核一廠駐廠視察主題視察報告

(反應爐保護系統)

行政院原子能委員會

中華民國九十二年二月

附圖三 核一廠位於主控制室 H11-P609 及 H11-P611 盤之 RPS 電驛

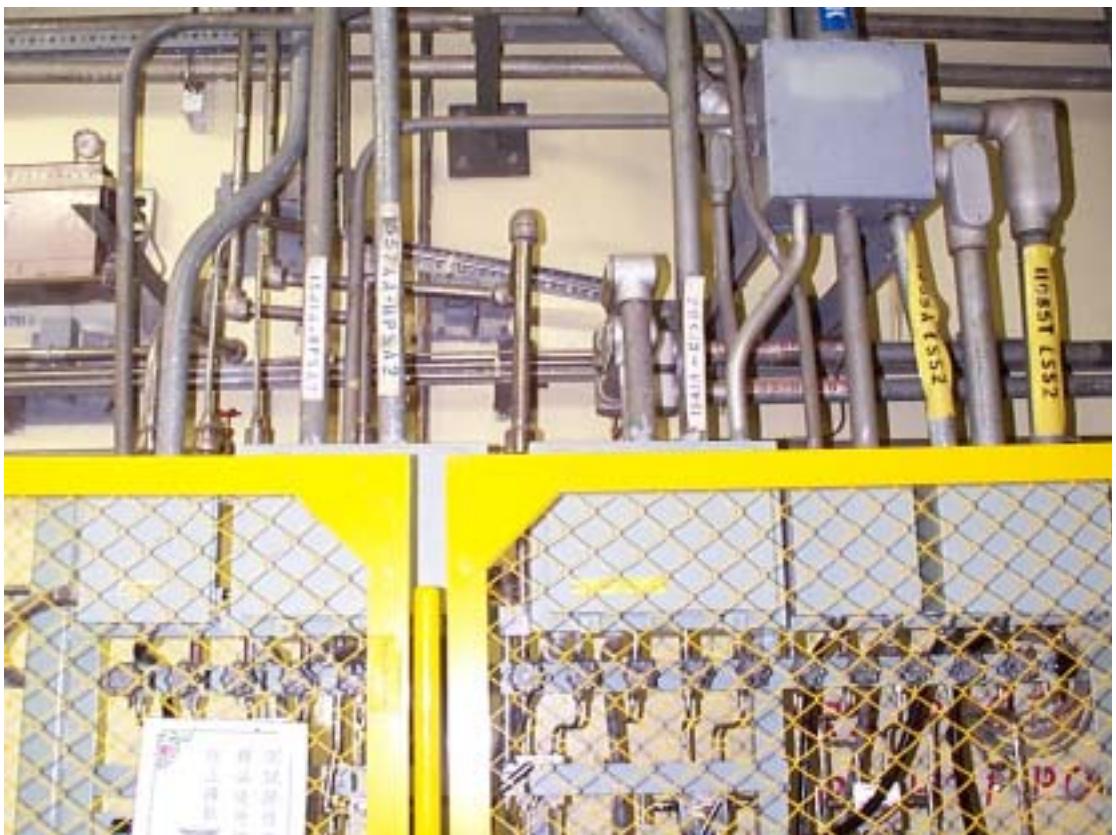
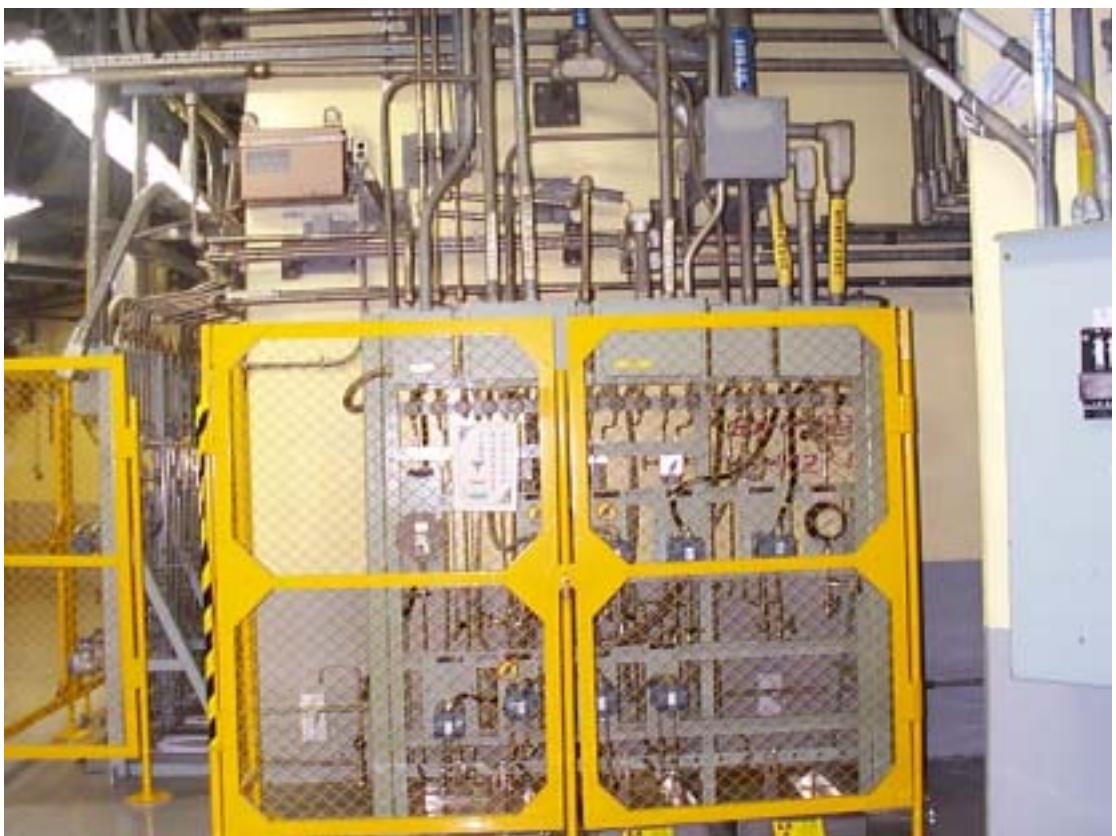
本程序書主要檢查美國奇異公司 HFA 型電驛，核一廠每部機 RPS 系統儀控部份共有 78 支該型電驛，分別裝置於主控制室 H11-P609 及 H11-P611 等盤面，現場狀況如附圖三，其功能為機組發生異常狀況時引動 RPS 系統動作邏輯以保護反應爐。檢查項目包括電線軸前 / 後端板、線圈有無過熱、磁極端面清潔度、各機構有否鬆動、接點有否髒或變色、蓋子清理及完整等項目。查證一、二號機第十八次與十九次二次大修期間檢查結果，電廠維護人員均依程序書之規定執行前述檢查項目。有關奇異 HFA 電驛之使用期限是否須要訂定更換周期，經查詢相關資料，奇異公司於 2002 年 7 月 9 日答覆此問題認為該型電驛可使用 41 年（如附件一）。但由近三年設備請修單統計顯示，RPS 系統該型電驛有四次故障紀錄，其故障原因與狀況如附表二。該型電驛為 RPS 系統重要組件，有必要請台電公司重新評估其使用壽命，以做為是否需要訂定更換周期之依據。
